MINISTERO DELL'AMBIENTE E DELLA TUTELA  
DEL TERRITORIO E DEL MARE  
Direzionale Generale per le Valutazioni e le Autorizzazioni Ambientali

Prot. 23/16

**Oggetto: Revisione della Variante Progetto Rosignano presentata da Edison SpA il 22/12/2015. Verifica di Assoggettabilità alla Procedura VIA. Richiesta di pronuncia di verdetto in favore della assoggettabilità del progetto presentato alla procedura di VIA.**

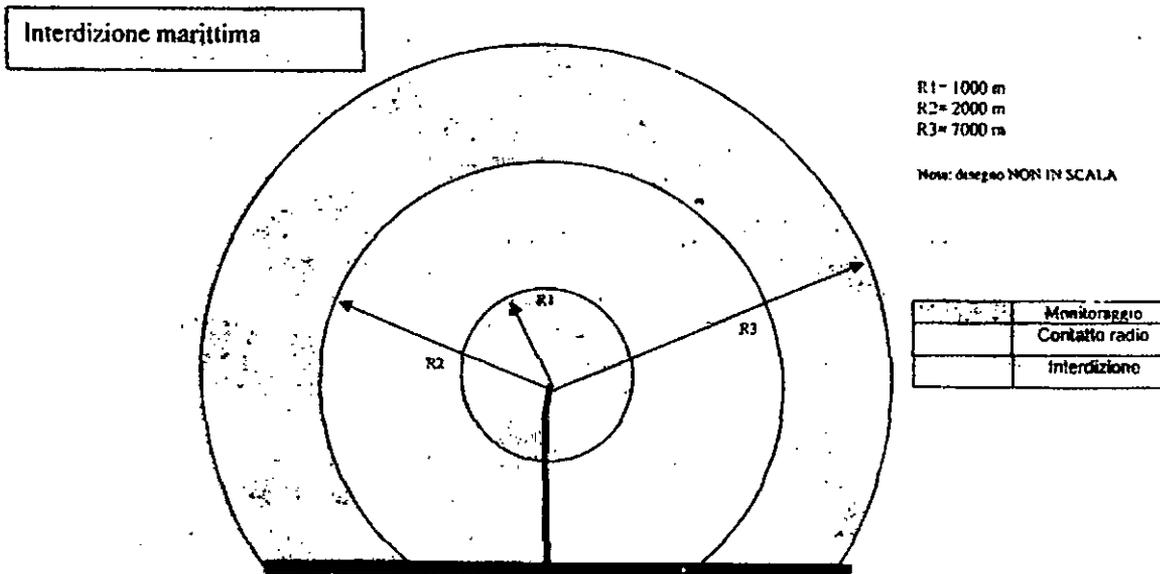
- l'esistente pontile lungo 1760 mt , finalizzato all'attracco delle etileniere, con le attuali norme di sicurezza e con l'attuale disciplina della navigazione emesse dall'Autorità Marittima comportano il divieto di attraversamento del pontile stesso almeno per le imbarcazioni di altezza idonea nonché la previsione di una distanza di sicurezza di 100 mt lungo il corpo del pontile che aumentano intorno alla piattaforma terminale quando vi sia ormeggiata l'etileniera per lo scarico , costituisce un ostacolo importante alla navigazione ;

- la proposta di allungamento dello stesso pontile di 430 mt prevista nel progetto originario e confermato nella Variante di cui all'oggetto, vanno a complicare ulteriormente la navigazione;

- l'allungamento previsto per consentire una batimetria idonea all'attracco di metaniere di stazza di 100.000 tn, aventi un carico di 300.000 mc di GNL richiedono nelle norme e delle distanze di sicurezza ben più importanti rispetto a quelle previste per le etileniere;
